Vysvětlení č. 2 zadávací dokumentace

„H – blok, výstavba BD v areálu bývalého Moravolenu Hanušovice“

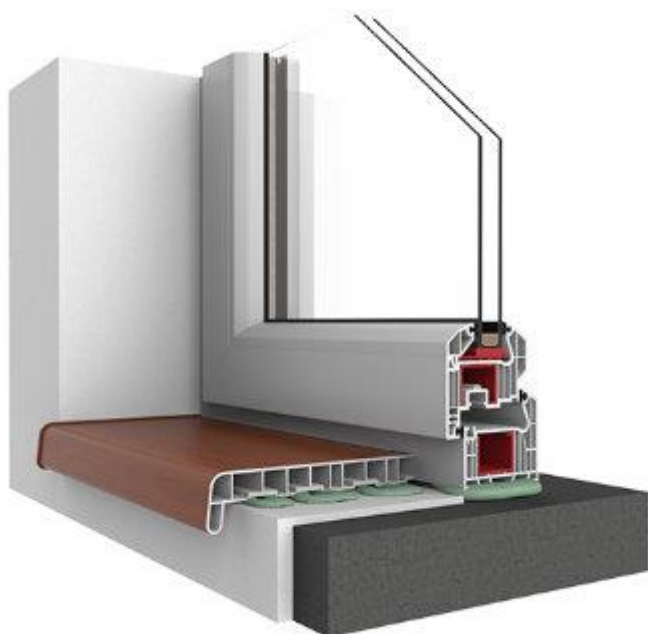
Dotaz 2 - Ve specifikaci není uvedeno, zda mají okna podkladní profil. Případně jaký?

K dotazu č. 2 – Vzhledem k tomu, že v zadávací dokumentaci k veřejné zakázce nelze přímo uvést konkrétního dodavatele výplní otvorů (s ohledem na ustanovení § 89 odst. 5 ZZVZ), tak projektant nemůže v projektové dokumentaci určit jednotlivé profily oken apod. Je to věcí dodavatele určit, zdali tento prvek potřebuje nebo nikoliv. Z různých detailů různých výrobců vyplývá, že tento profil není potřeba viz. přiložený obrázek:
